お知らせ

シトロエン C3 AIRCROSS において、1.5 リッターディーゼルエンジンが追加されたため、取扱説明書に以下のように追記させていただきます。

エンジンルームの点検 (第6章 6-3 ページ)

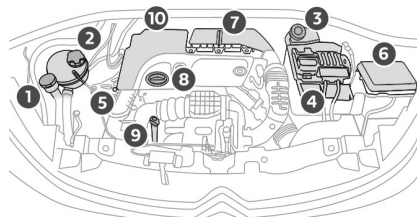
- ①：ウィンドウウォッシャー液タンク
- ②：クーラント（冷却水）タンク
- ③：ブレーキフルードタンク
- ④：12V バッテリー
- ⑤：アースポイント（－）
- ⑥：ヒューズボックス
- ⑦：エアフィルター
- ⑧：エンジンオイル注入口
- ⑨：エンジンオイルレベルゲージ

⚠ 警告

ディーゼルエンジンは高圧の燃料噴射装置を採用しています。
点検や整備はシトロエン指定サービス工場にお申し付けください。

AdBlue[®]（尿素水）の補充

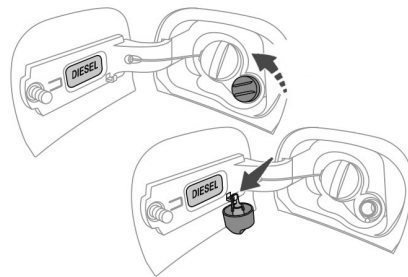
シトロエン C3 AIRCROSS は AdBlue[®] を使用することで、排気ガス中の窒素酸化物を低減します。AdBlue[®] は走行すると消費され、減少します。

AdBlue[®] の補充は、シトロエン指定サービス工場にお申し付けください。

- AdBlue[®] の補充は、シトロエン指定サービス工場での定期点検整備ごとに行われます。
- AdBlue[®] の残量がなくなるとエンジンを始動できなくなります。AdBlue[®] の補充は早めに行ってください。
- AdBlue[®]（アドブルー）はドイツ自動車工業会（VDA）の登録商標です。
